H24-D1-1 深度60.12~60.15m断層ガウジの幅 (No.最-11) を変更

H24-D1-1 深度68.84~69.00m 破砕帯範囲 (No.最-12) 及び破砕部性状 (No.最-13~最-20) を変更

敦賀発電所2号炉 敷地の地形、地質・地質構造について

第7.4.4.412図(2) 破砕部性状一覧 (024-D1-1)

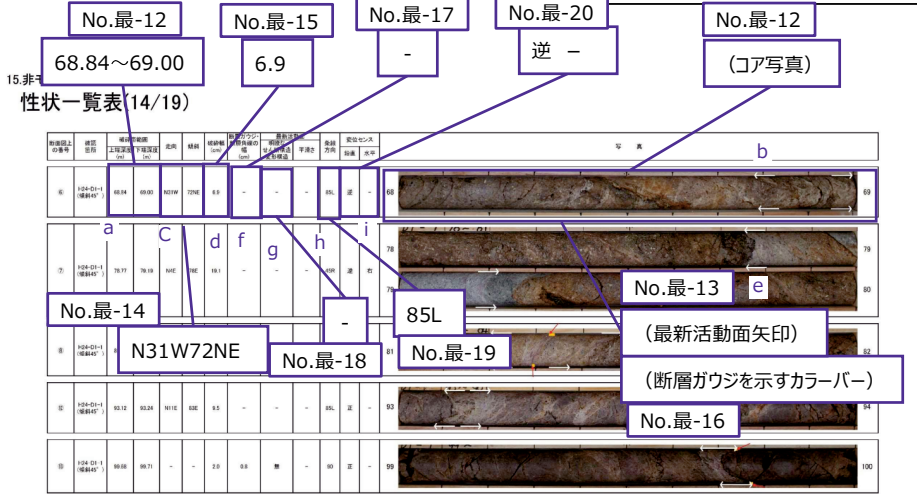
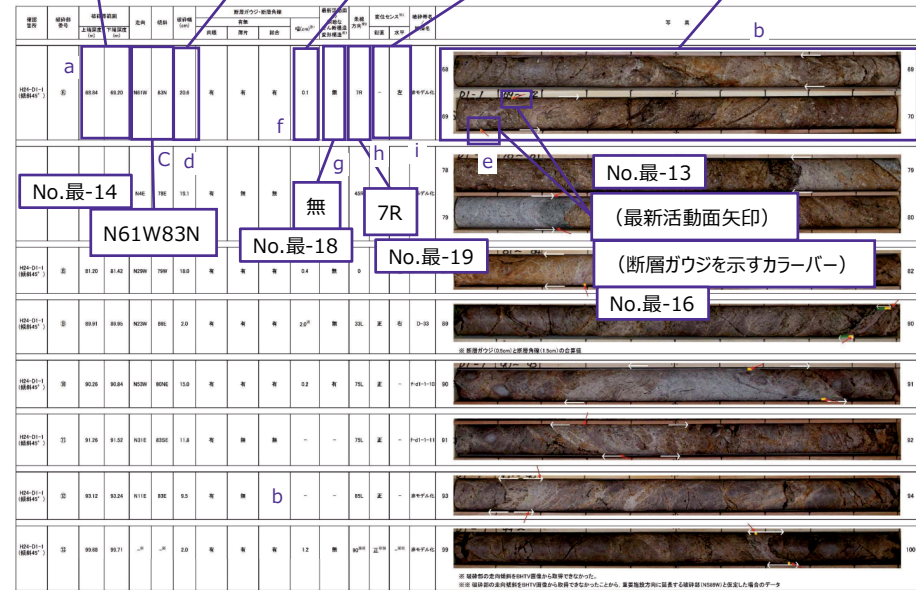
・破砕帯範囲を68.84～69.20mに変更 (No.最-12)

・最新活動面の深度を69.06mに変更 (No.最-13)

・走向・傾斜をN61W83Nに変更 (No.最-14)

・破砕幅を20.6cmに変更 (No.最-15)

・断層ガウジの特徴の有無を有に変更 (No.最-16)

・断層ガウジの幅を0.1cmに変更 (No.最-17)

・明瞭なせん断構造・変形構造を「無」に変更 (No.最-18)

・条線を7Rに変更 (No.最-19)

・変位センスを左ずれセンスに変更 (No.最-20)

【理由】69.00m～69.20mについて、粘土脈が認められることからCT画像を用いて破砕帯範囲を変更

【理由】変更後の破砕帯範囲において、最新活動面を再認定した結果に変更

【理由】変更後の最新活動面の走向・傾斜に変更

【理由】破砕帯範囲の変更に伴い、再計測した結果に変更

【理由】変更後の破砕帯範囲に断層ガウジの特徴があることを確認

【理由】変更後の破砕帯範囲において、断層ガウジと評価した範囲の計測結果に変更

【理由】本破砕部について断層ガウジ「有」としたためボーリングコアにおける観察結果に変更

【理由】変更後の最新活動面で取得したデータに変更

【理由】最新活動面の変更に伴い、再作製した薄片による観察結果に変更

No.最-12 68.84~69.20  
 No.最-15 20.6  
 No.最-17 0.1  
 No.最-20 - 左  
 No.最-12 (コア写真)

非モデル化破碎部 薄片試料観察 (H24-D1-1 深度68.93m)

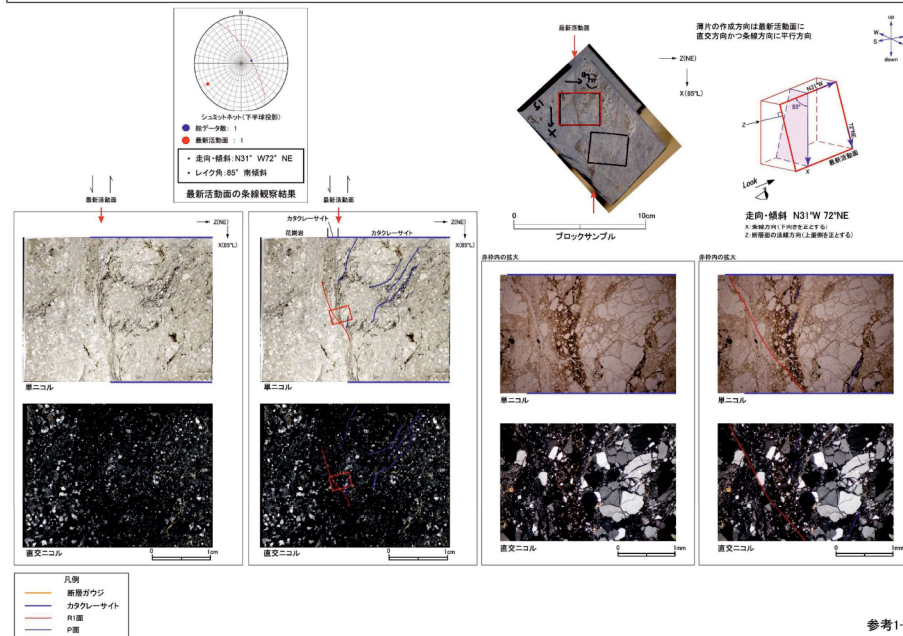
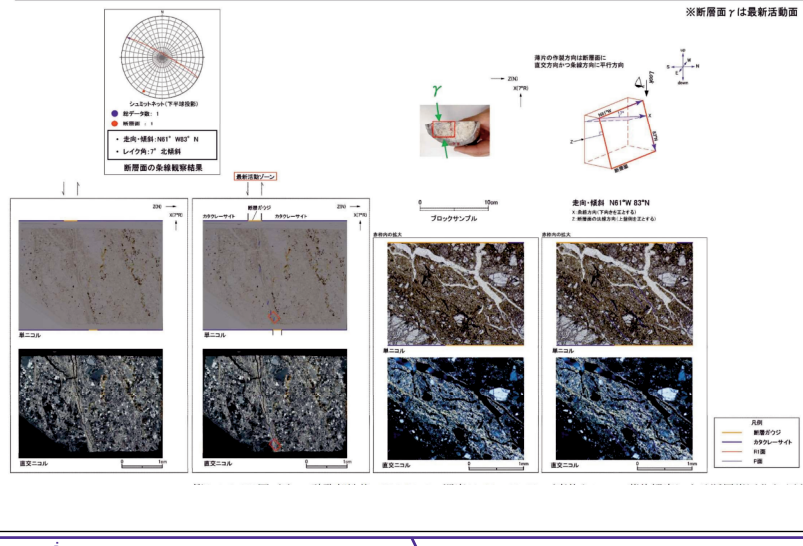
H24-D1-1 深度68.84~69.00m 破碎帯範囲 (No.最-12) 及び破碎部性状 (No.最-13~最-20) を変更

H24-D1-1のボーリングコア(深度68.93m)から採取した薄片試料の観察結果によれば最新活動面の方位センスは、逆断層成分が卓越する。

H24-D1-1のボーリングコアから採取した薄片試料の観察結果によれば最新活動ゾーンの方位センスは、左ずれ成分が卓越する。  
 ・最新活動ゾーンに以下の特徴が認められることから、断層ガウジのみからなる破碎部であると判断した。  
 > (断層ガウジ) 基質は粘土鉱物を主体とする。  
 > (断層ガウジ) 粘土状部の分布は帯状で直線的かつ連続的である。  
 > 岩片は少ない。  
 > (断層ガウジ) 丸みを帯びている岩片が多い。

第7.4.4.253図 (2) 破碎部性状 H24-D1-1 深度68.00~69.00m (CT画像による評価)

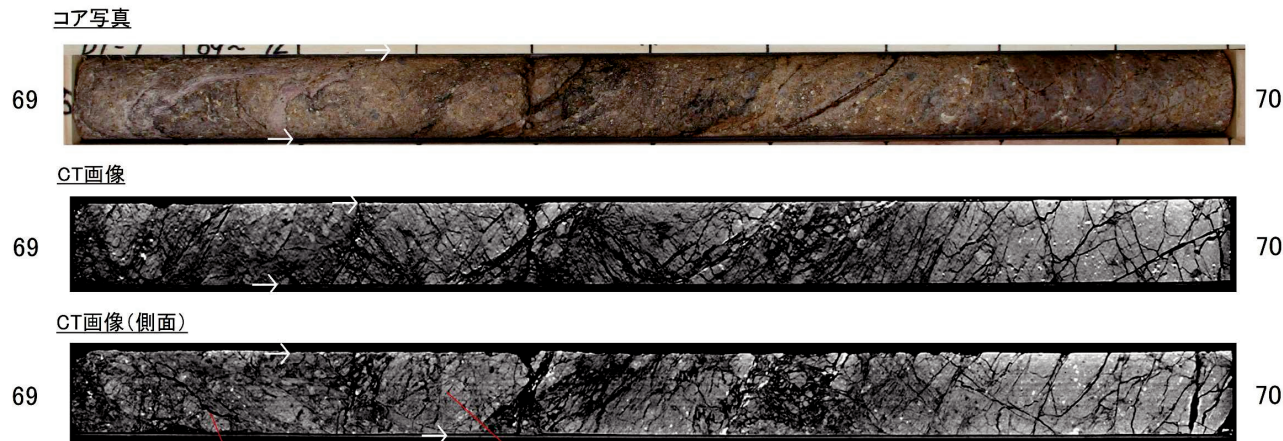
H24-D1-1 深度68.84~69.00m破碎帯範囲 (No.最-12) を変更

・CT画像より、深度68.84~69.00mに、亜円礫の配列や縞状のせん断面・破碎構造が認められる。

深度68.84m以浅は、均質で、亜円礫の配列や縞状のせん断面・破碎構造は認められない  
規則的な節理が認められる

深度68.84m~69.00mは、亜円礫の配列や縞状のせん断面・破碎構造が認められる

一部割れ目が多く、基質の密度が低いが、亜円礫の配列や縞状のせん断面・破碎構造は認められない  
一部原岩組織を残し、規則的な節理が認められる

H24-D1-1 深度68.84~69.20m ボーリングコア観察 断層面の認定(1/2)

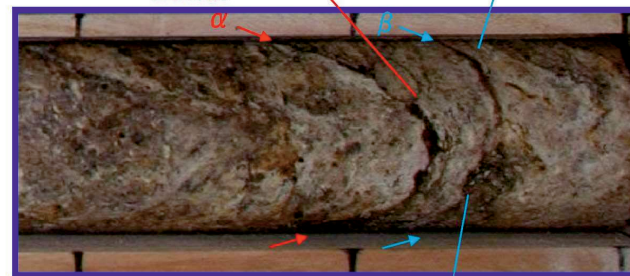
H24-D1-1 深度68.84~69.20m破砕帯範囲 (No.最-12) の変更に伴い、最新活動面 (No.最-13) を変更

- ボーリングコア観察において、深度68.93mに断層面  $\alpha$  が、深度68.95mに断層面  $\beta$  が、深度69.06mに断層面  $\gamma$  が認められる(断層面  $\gamma$  の記載は次ページ)。
- 断層面  $\alpha$  は細粒部を伴い、凹凸を有し、直線性にやや乏しい。不連続部は認められず、連続性には富む。
- 断層面  $\beta$  は湾曲及び凹凸が認められ、直線性に乏しい。不明瞭な区間があり、連続性に乏しい。

- 変更後の最新活動面認定方法によると、H24-D1-1 深度68.84~69.20m の破砕部における、最新活動面は深度69.06mの断層面であるため変更した。
